监 理 检 查 记 录 表

工程名称: 溧阳时代新能源三期 10.6MW 分布式光伏项目

编号: GFDZJBM14-20

车棚东区后排两根光伏支架长度比设计长度多 20mm

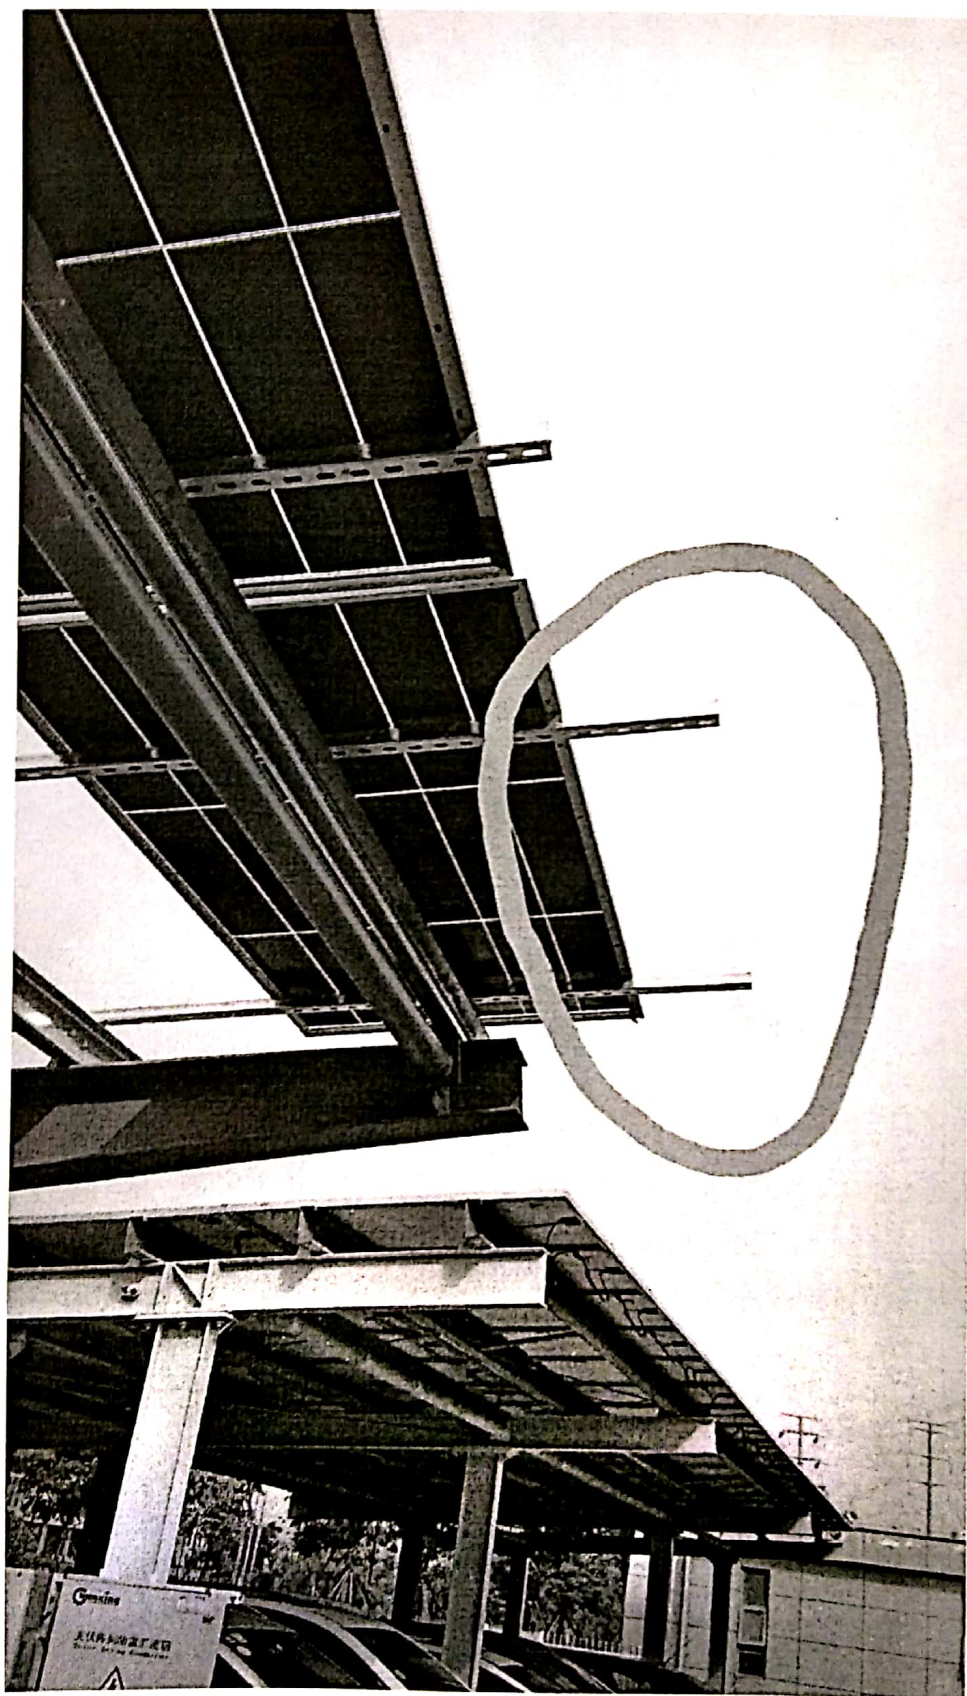
施工单位	芜湖和诚电力工程有限公司	监理单位	常州正衡电力工程监理有限公司
检查时间	2020 年 10 月 02 日	检查地点	停车场车棚施工现场
检查类型	☐ 巡视 ☐ 定期 ☒ 专项		
施工及检查情况简述	监理项目部对停车场车棚光伏支架安装现场施工检查, 整体安装符合设计要求, 车棚斜梁上安装 C 型钢支架现场钻孔。施工人员安全佩戴符合要求, 高空作业人员安全带穿戴规范。作业区域安全防护到位。		
存在问题	1、东区后排两个支架安装长度不符合设计要求, 设计要求 6.2m, 实际安装长度 6.4m。 2、支架安装间距与光伏组件规格略有误差。		
整改要求	要求施工单位对以上问题进行整改。		
检查人	同同有	施工项目部 签收人/日期	范计龙 2020.10.02
整改情况	已按要求整改完成。 整改负责人: 范计龙 日 期: 2020.10.05		
复查意见	整改后符合要求。 复查人: 同同有 日 期: 2020.10.05
